**Přehledový list připomínek v lokalitě 219 / Jinonice**

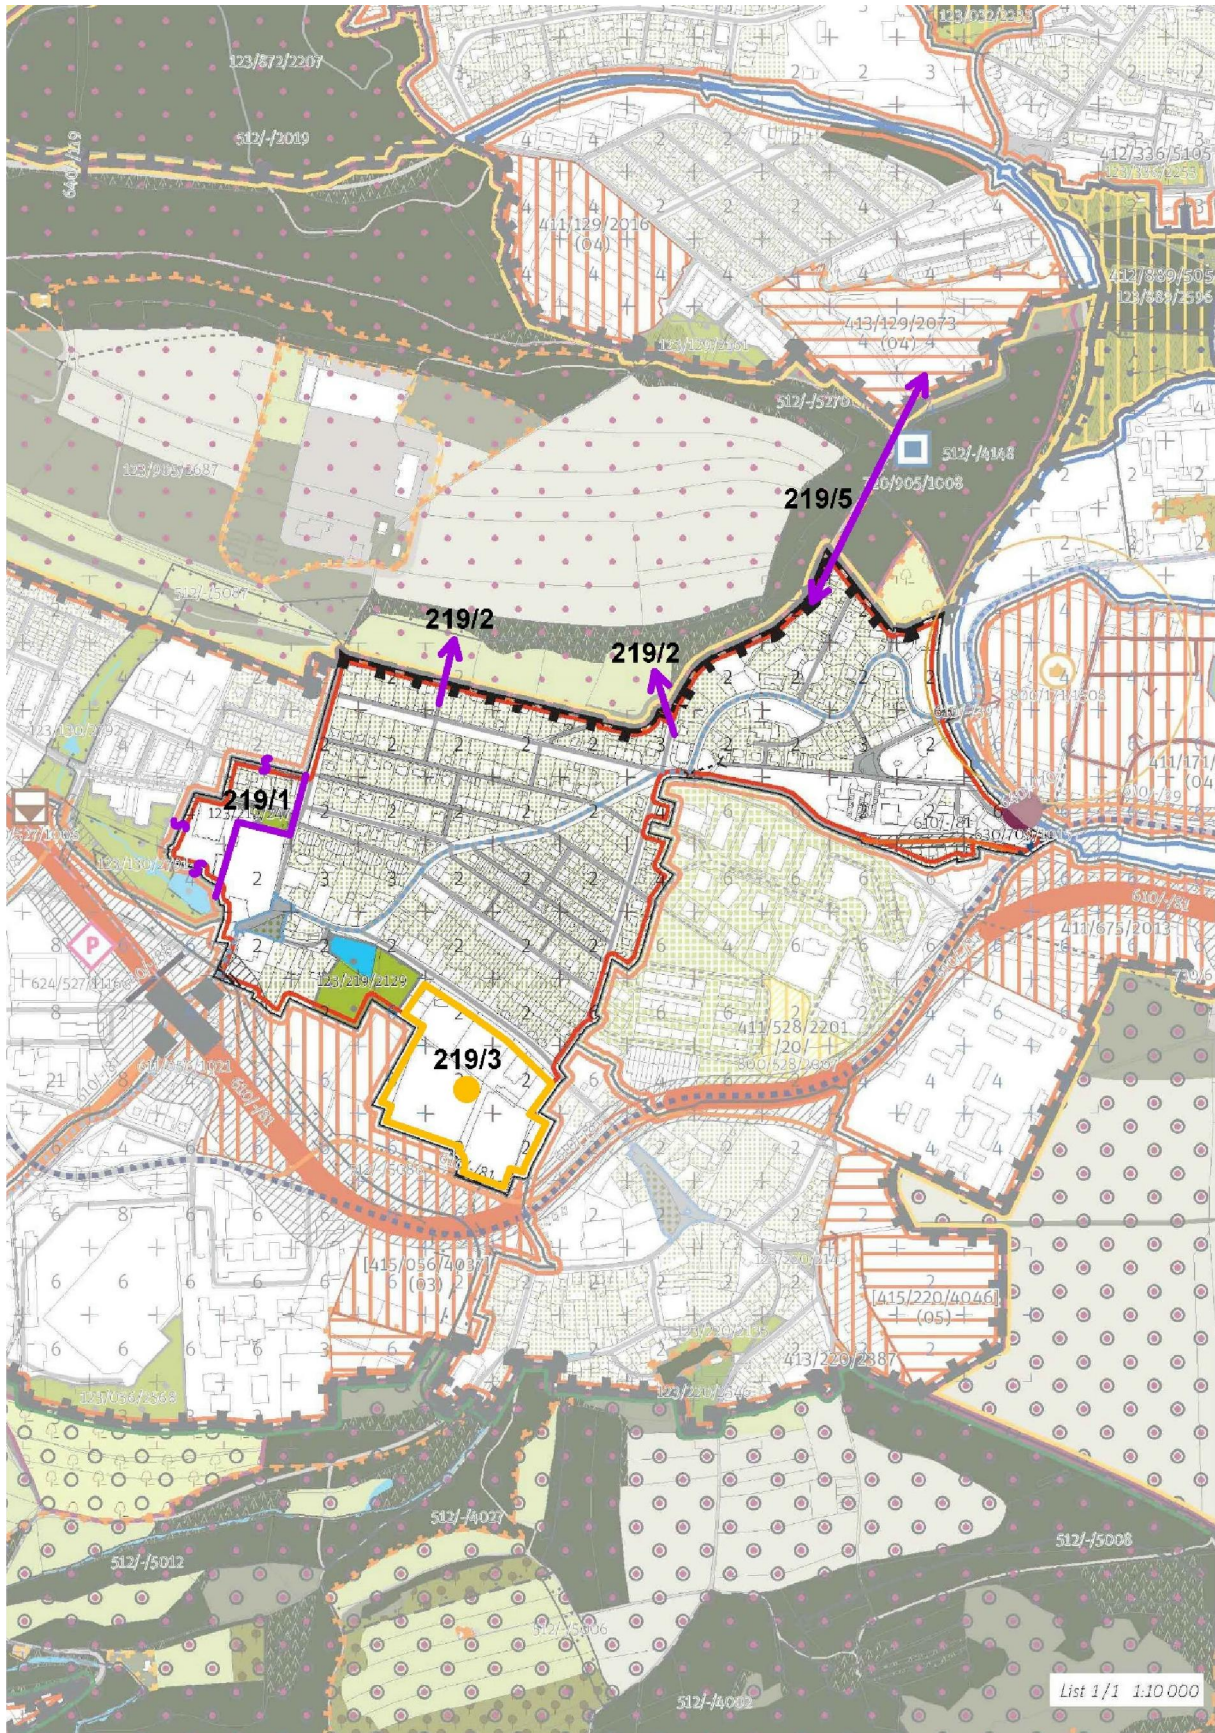
**Změna části západní hranice lokality: připojit areál bytových domů a pro bydlení transformovaného Jinonického zámečku z lokality č. 219/Jinonice do lokality č. 130/Na Vidouli. Tato připomínka je zásadní.**

Odůvodnění: Blok bytových objektů a na bydlení rekonstruovaný areál Zámečku má odlišný charakter od lokality vesnické struktury (05) Jinonic a mnohem víc odpovídá typu heterogenní struktury Na Vidouli.

**Chybí vyznačení prostupnosti do rekreačního území Vidoule. Tato připomínka je zásadní.**

Odůvodnění: Lokalita přímo sousedí s nezastavitelnou přírodní lokalitou č. 905/Vidoule a v rámci stabilizovaného území je žádoucí dořešit propojení z lokality do tohoto prostoru.

**Chybí vyznačení sportovního areálu TJ Motorlet - plocha a značka. Tato připomínka je zásadní.**

Odůvodnění: Označení stávajícího sportovního areálu je nutné propsat z Z03 do Z02 a tedy také do KLZ.

**Vypustit z výkresu 02 rastr Výškové regulace, ponechat jako informativní ukazatel ve Schéma 03. Tato připomínka je zásadní.**

Odůvodnění: Výšková regulace pomocí čtverců 100 x 100 m je v území stabilizované lokality s jasnými objemy budov nadbytečná a nepřesná - zavádějící. Výšky hrubého rastru neodpovídají skutečné hladině. Pravidla pro dostavbu proluk či přestavbu stávajících objektů dostatečně jasně definují výšky existujících objektů a index využití lokality.

**Vyznačit prostupnost z lokality č. 129/Pod Vidoulí k metru Jinonická - ulice Na Pomezí. Tato připomínka je zásadní.**

Odůvodnění: Je žádoucí dořešit propojení z lokality č. 129/Pod Vidoulí k metru Jinonická - dotýká se i lokality č. 219/Jinonice.
